Bebauungsplan Nr. 459
"Gartencenter Kremer"

Übersicht zur frühzeitigen Beteiligung der Behörden, TöB und Nachbarkommunen

Aufstellung des Bebauungsplanes Nr. 459 "*Gartencenter Kremer*"

Hier: Frühzeitige Beteiligung der Behörden und sonstigen Träger öffentlicher Belange gemäß § 4 Abs. 1 Baugesetzbuch (BauGB)

Anlage 1 zur bergbehördlichen Stellungnahme
Aktenzeichen: 65.52.1-2022-617
Bearbeiter: S. Wenzig
Datum: 16. November 2022
Kartengrundlagen:
Amtliche Basiskarte - ABK (© Bez.-Reg. Köln)
Digitales Orthophoto - DOP (© Bez.-Reg. Köln)
Bergbehördliche Daten (© Bez.-Reg. Arnsberg)

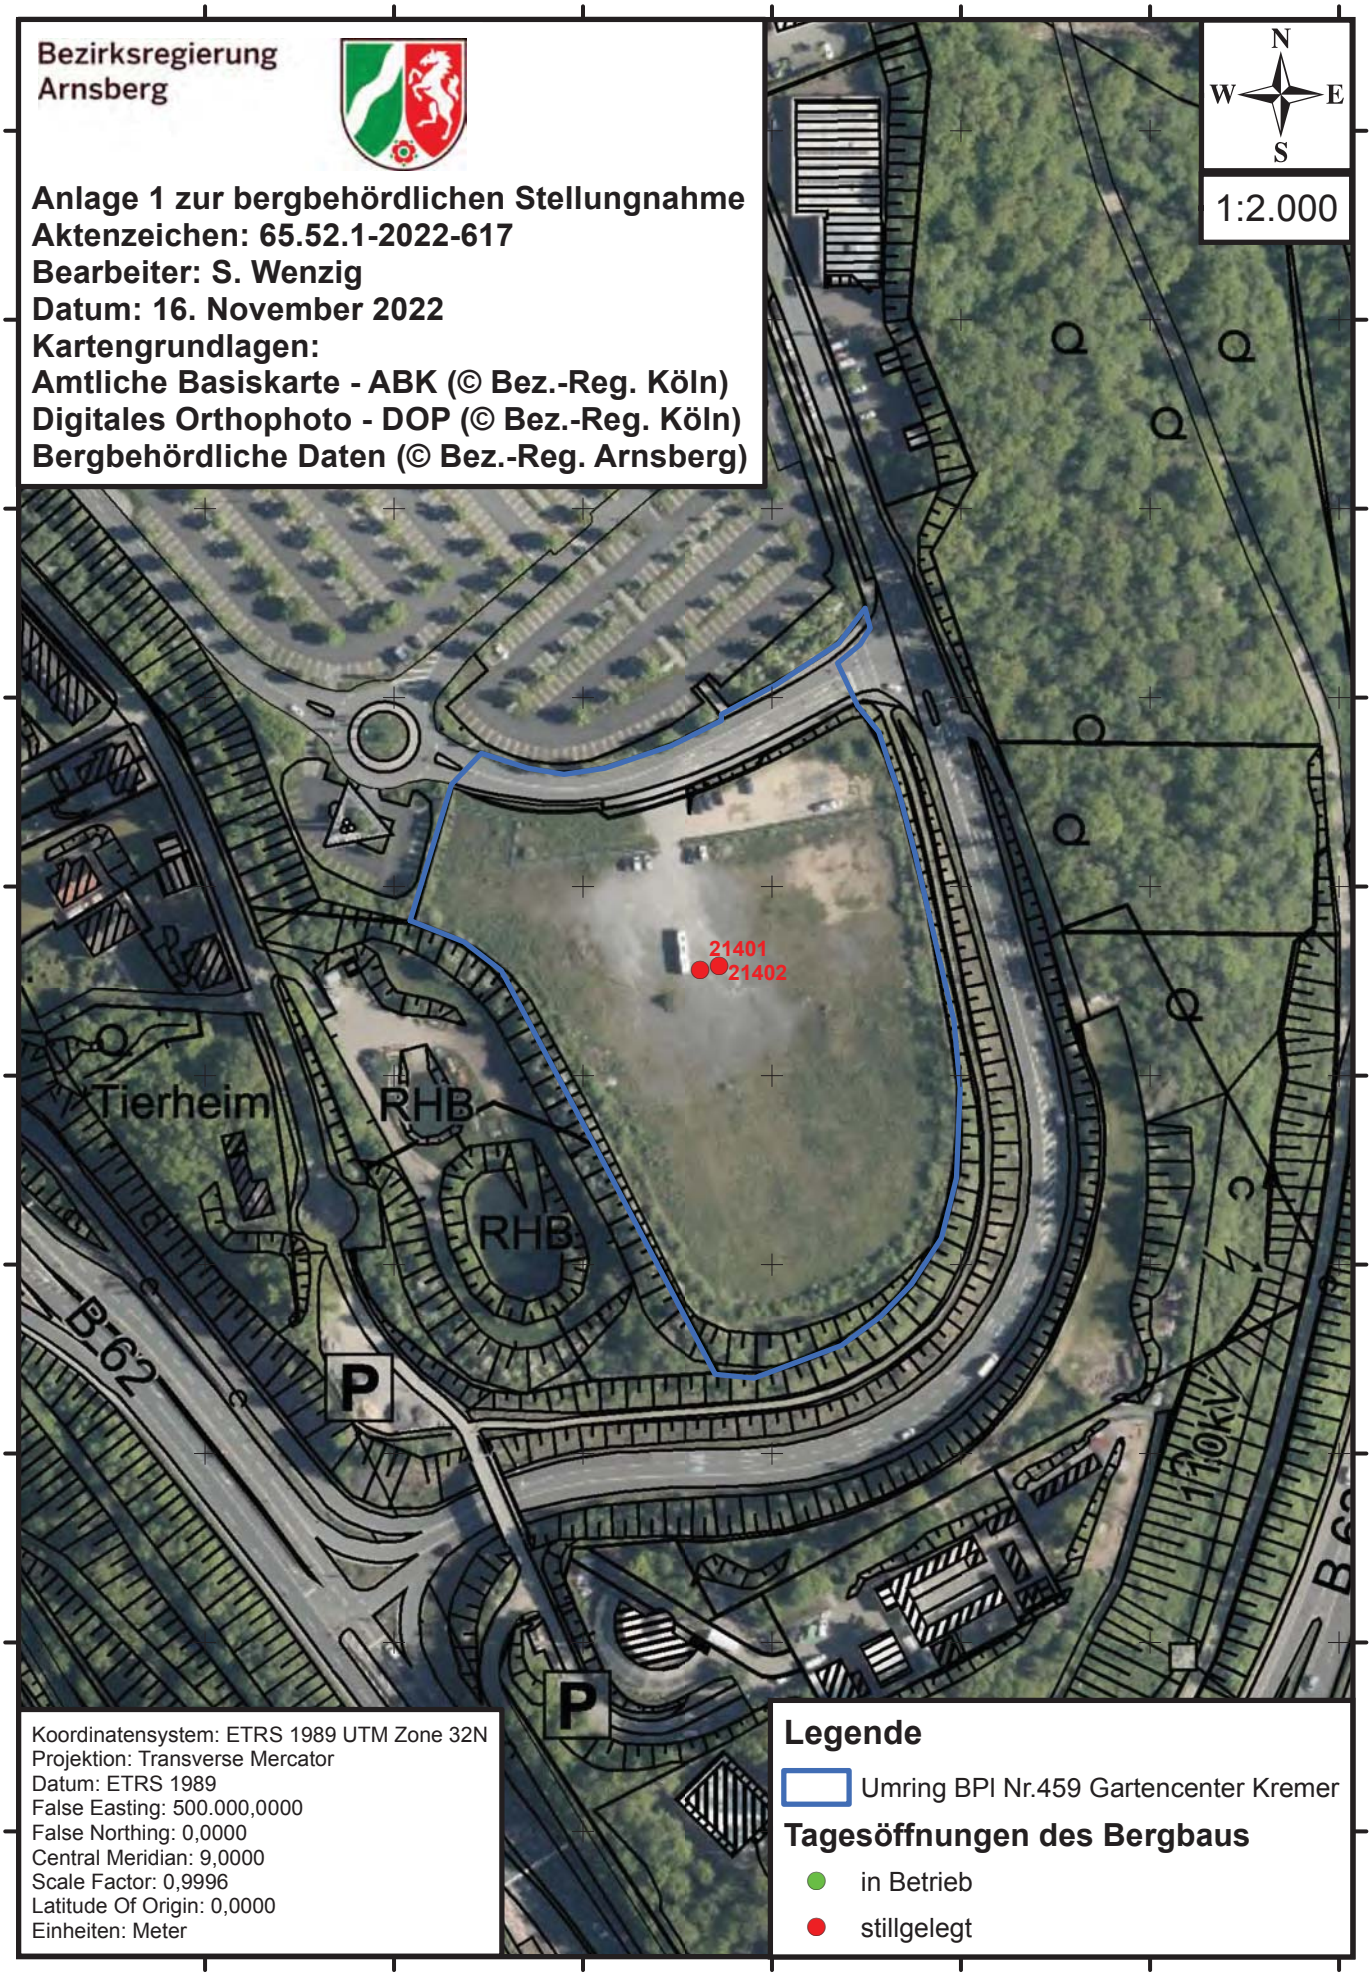
Aus den vorgenannten Gründen teile ich Ihnen daher mit, dass in den hier derzeitig vorliegenden Unterlagen im Planbereich die beiden folgenden verlassenen Tagesöffnungen des Bergbaus der ehemaligen Grube „*Neues Glück*“ dokumentiert sind (vgl. Übersichtskarte Anlage 1):

Darüber hinaus können den hier derzeitig vorliegenden Unterlagen Hinweise auf tagesnah umgegangenen Bergbau entnommen werden, der auch heute noch als einwirkungsrelevant (z.B. tagesbruchauslösend) anzusehen ist. Belege hierfür sind im nahen Umfeld des Planbereichs dokumentierte bergbaulich bedingte Tagesbrüche sowie mehrere Pingenzüge entlang der Ausbisslinien mehrerer Erzlagerstätten an der

Tagesoberfläche. Die steil etwa nach SO einfallenden Erzlagerstätten wurden zudem im Planbereich nachweislich auch in Teufen von mehr als 40 m abgebaut.

Aufgrund der o. g. Lagerstättenverhältnisse sowie der Hinweise in Form der Pingenzüge sowie der aufgetretenen Tagesbrüche im Umfeld des Planbereichs kann nicht ausgeschlossen werden, dass im Planbereich weiterer nicht dokumentierter widerrechtlicher Bergbau durch Dritte oder Bergbau vor der Anlegung von zeichnerischen Unterlagen (sog. Uraltbergbau) stattgefunden hat, der als einwirkungsrelevant (z.B. tagesbruchauslösend) anzusehen ist.
